**Lageplan**

Erweiterung eines Bürogebäudes in 24808 Jevenstedt Dachdeckermeister Jan Witt Grüner Weg 11, 24808 Jevenstedt	Maßstab: 1:500 Datum: 24.07.2018 gezeichnet: M.Meier	gesehen:
---	--	----------

**Erschließung B-Plan Nr. 20  
JEVINSTEDT**

1 : 500 Lageplan Entwässerung

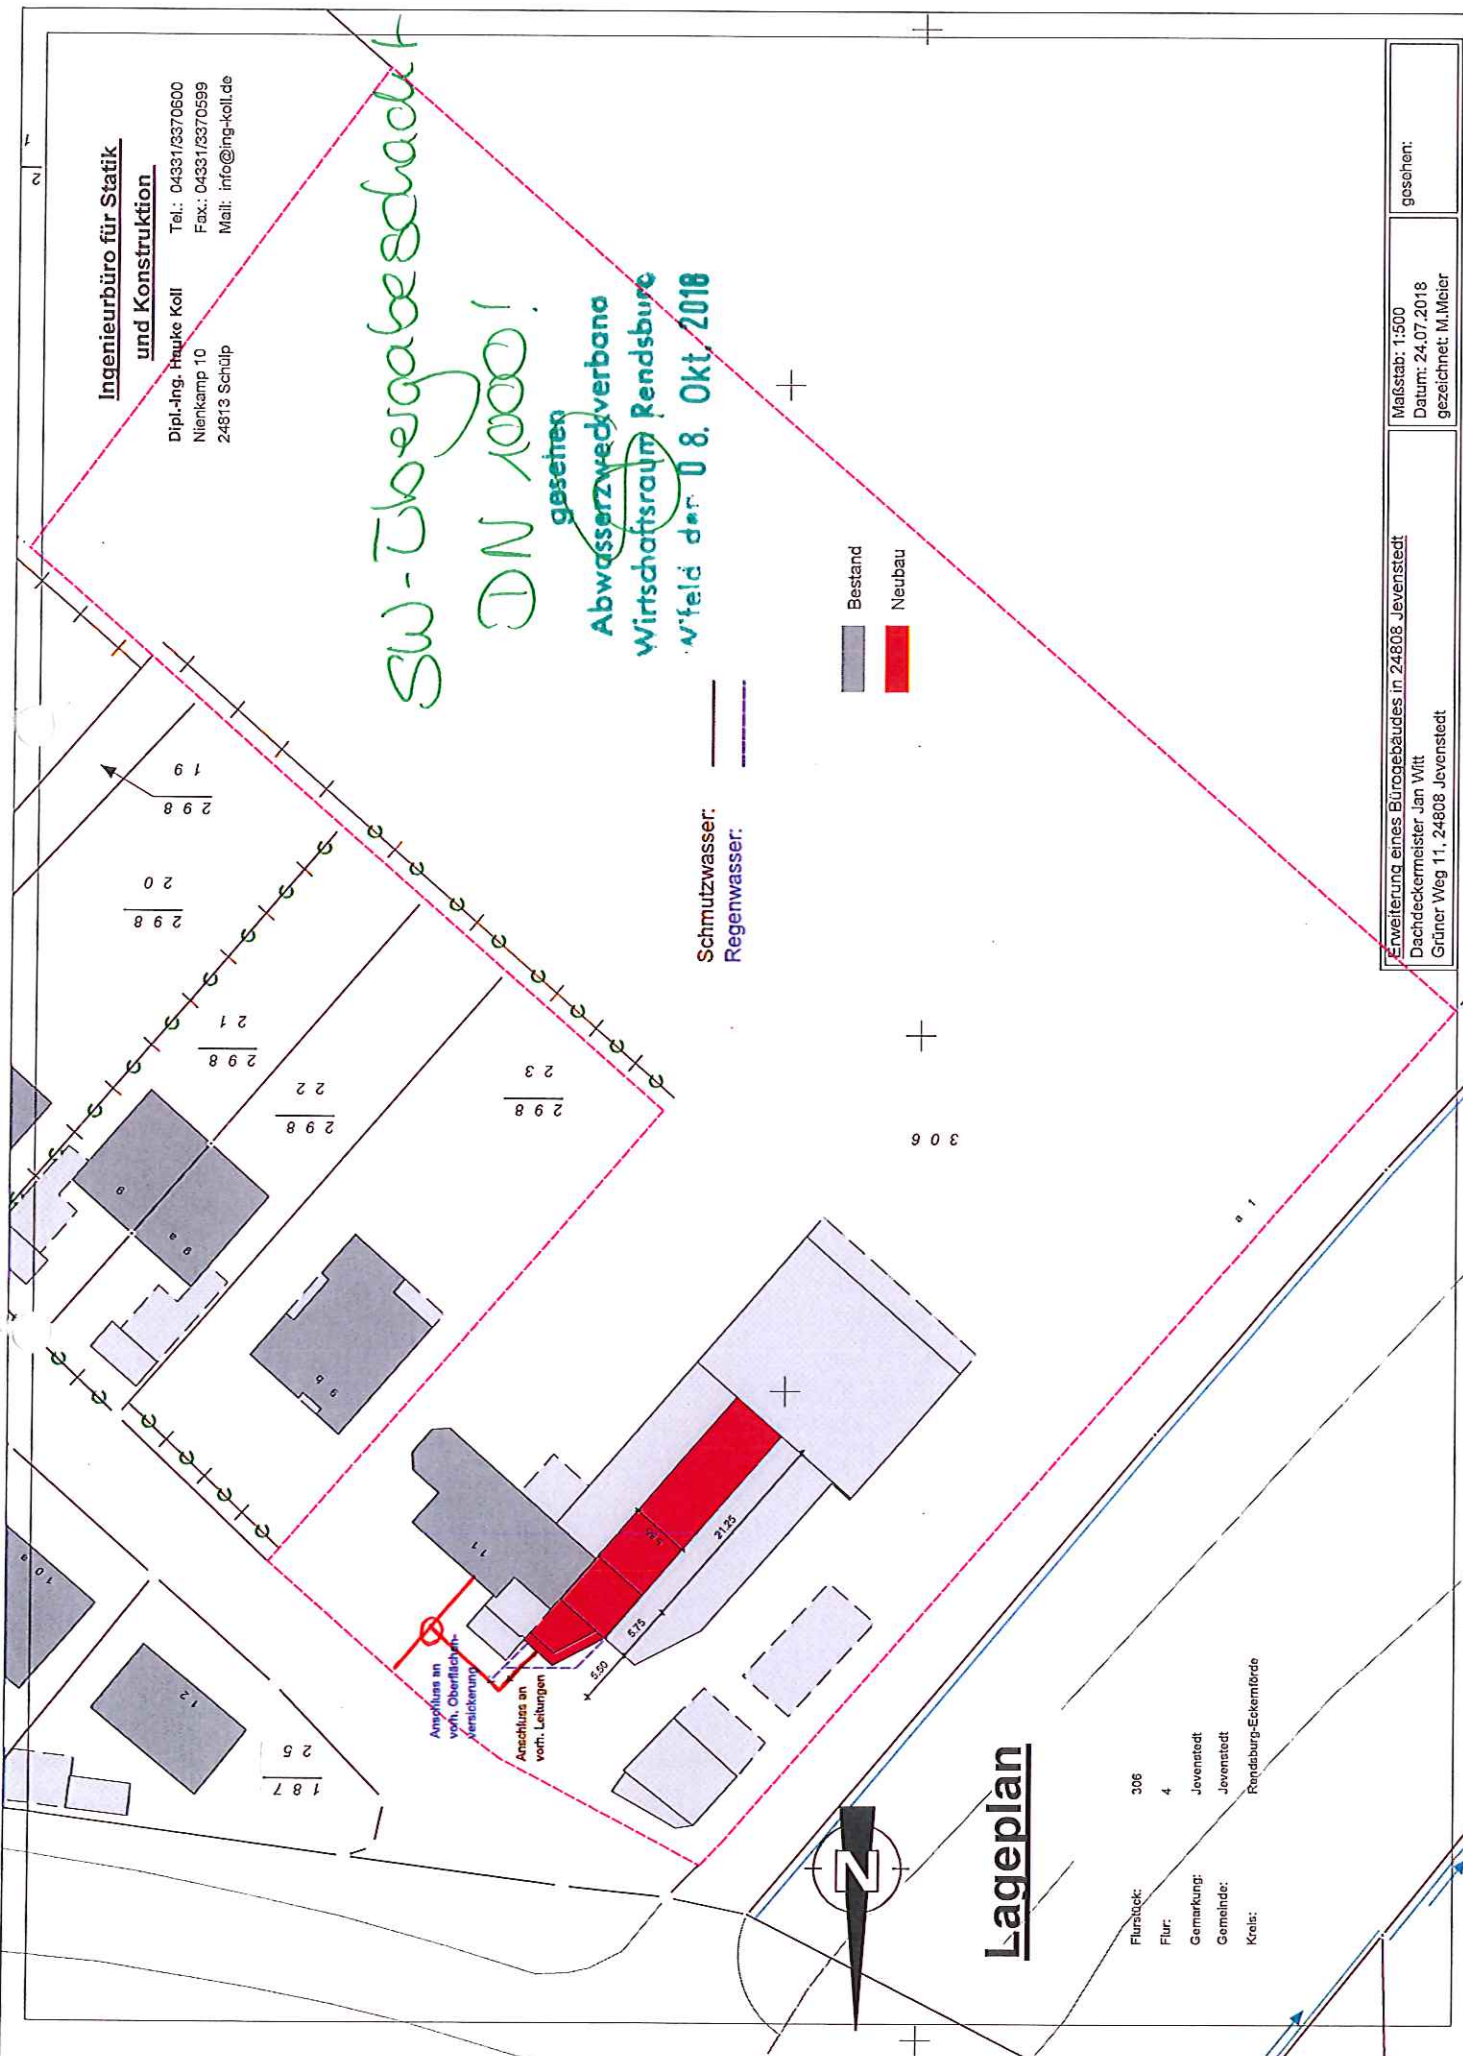
*SW-Übergabeschacht  
DN 1000!  
gesehen  
Abwasserzweckverbände  
Wirtschaftsraum Rendsburg  
W'feld d. d. 08. Okt. 2018*
